INFORME N° 00220-2020-SENACE-PE/DEAR

ASUNTO : Evaluación del *“Segundo Informe Técnico Sustentatorio para la Unidad Minera Santander”*, presentado por Trevali Perú S.A.C.

ANEXO N° 01 Matriz de Subsanación de Observaciones

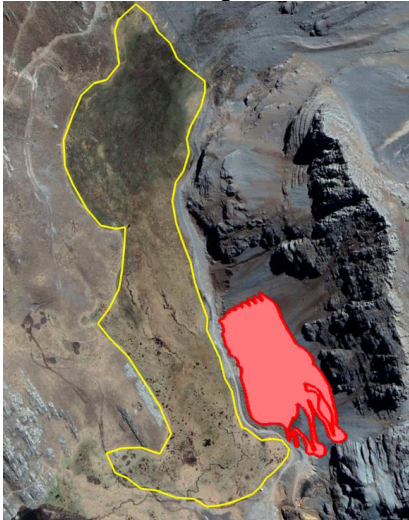
N°	SUSTENTOS	OBSERVACIONES	LEVANTAMIENTO	S/N
21	En el ítem 8.3.4 "<i>Ecosistemas frágiles</i>", el Titular ha indicado que el bofedal BOF-1 se encuentra a 31.21 m del componente Cantera Magistral Norte Extendida; sin embargo, tal como se advierte en la Figura 2 el bofedal podría extenderse hacia el sur, en una zona identificada como Césped de puna húmeda; por lo que, la distancia estimada hacia el componente en mención sería menor (Figura 3). En tal sentido, será necesario presentar análisis de imágenes satelitales, biológico y ortofotos que permitan delimitar la extensión del bofedal BOF-1, tanto en época seca como húmeda. Figura 2: Vista satelital del BOF-1 y su posible extensión hacia el sur (polígono amarillo) respecto al componente Cantera Magistral Norte Extendida  Fuente: Google earth Figura 3: Sección del Mapa N° EBI-09 de la distancia	Se requiere que el Titular: a) Delimite la extensión del bofedal BOF-1 tanto en época seca como en época húmeda, usando modelos NDVI y NDWI mediante clasificación supervisada, informes biológicos de la composición florística de la zona sur adyacente al bofedal BOF-1 y ortofotos (fotografías georeferenciadas con fecha y hora). En función de ello, estime la distancia del componente Cantera Magistral Norte hacia el bofedal BOF-1 o, en su defecto, demuestre técnicamente que la extensión de este bofedal no cambiaría respecto a lo delimitado en la MEIA. b) En función al ítem a) de la presente observación, el Titular deberá presentar el sustento técnico e información necesaria que permita verificar y asegurar que no existirá ningún tipo de afectación a ecosistemas frágiles, e incluir un punto de monitoreo biológico en el BOF-1, en cumplimiento de lo establecido en el Artículo 13.25 del Reglamento Ambiental Minero. c) El Titular deberá actualizar las medidas de manejo de bofedales según la respuesta que de los ítems a) y b) de la presente observación, debiendo actualizar los Capítulos 11 y 12, de acuerdo a ello.	El Titular: a) Delimitó el área del Bofedal BOF-01 haciendo un modelamiento NDVI, NDWI y clasificación supervisada, definiendo una nueva extensión de este bofedal, el cual se extiende hacia el sur (Apéndice 8-9 Modelamiento NDVI y NDWI). En base a esta evidencia, en el ítem 8.3.4 "<i>Ecosistemas frágiles</i>", el Titular disminuyó la huella de la cantera Magistral norte extendida, siendo la distancia estimada del componente al bofedal de 50.36 metros. El área actualizada del componente y el bofedal BOF-01 fue actualizada en los mapas que contienen estos polígonos actualizados. b) En el ítem 9.7.2.3 "<i>Cantera Magistral Norte Extendida</i>", ha indicado que se implementarán canales de coronación para evitar el discurrir de aguas de contacto hacia el bofedal BOF-01. Asimismo, en los ítems 10.4.1 "<i>Etapas de Construcción</i>", 10.4.2 "<i>Etapas de Operación</i>" y 10.4.3 "<i>Etapas de Cierre</i>", indicó que la dirección del viento, contraria a la ubicación del bofedal BOF-01, y la distancia del componente al bofedal aseguran que el material particulado no afectará a la capacidad fotosintética de la vegetación del bofedal. Complementariamente, en el ítem 11.1.1 "<i>Medidas de control</i>", para la calidad del aire, indicó que se controlará la velocidad de 30 km/h de los vehículos para reducir el	a) Sí b) Sí c) Sí

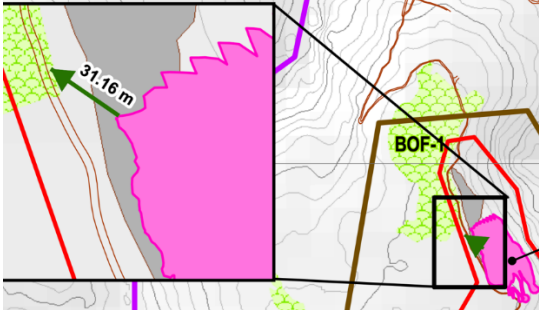
N°	SUSTENTOS	OBSERVACIONES	LEVANTAMIENTO	S/N
	de los componentes hacia los ecosistemas frágiles  Fuente: Segundo ITS Santander		material particulado y que el material transportado estará humedecido y cubierto para minimizar la emisión de material particulado. En cuanto a la estación adicional de monitoreo biológico, sustentó que las estaciones FL-3 y FA-3 son representativas para la flora y fauna, respectivamente, del bofedal BOF-01. c) En el ítem 11.1.1 "<i>Medidas de control para la calidad del aire</i>", indicó que se controlará la velocidad de 30 km/h de los vehículos para reducir el material particulado y que el material transportado estará humedecido y cubierto para minimizar la emisión de material particulado, para evitar el impacto a la vegetación del bofedal BOF-01. En el ítem 11.1.4 "<i>Medidas de prevención y/o control de los cuerpos de agua</i>", propuso prohibir el uso de agua de los bofedales, evitar actividades a menos de 50 m de los bofedales, implementación de canales coronación para evitar que la escorrentía de aguas de no contacto discurren hacia los bofedales e implementación de cunetas para coleccionar y derivar las aguas de contacto. En el ítem 11.1.7 "<i>Medidas de protección de especies de flora silvestre</i>", propuso, además de las medidas de aire y agua superficial, la instalación de un sistema de riego por aspersión para humedecer el área y la instalación de mallas raschel para disminuir el contacto con el viento en la Cantera Magistral norte extendida, para de esta manera evitar la
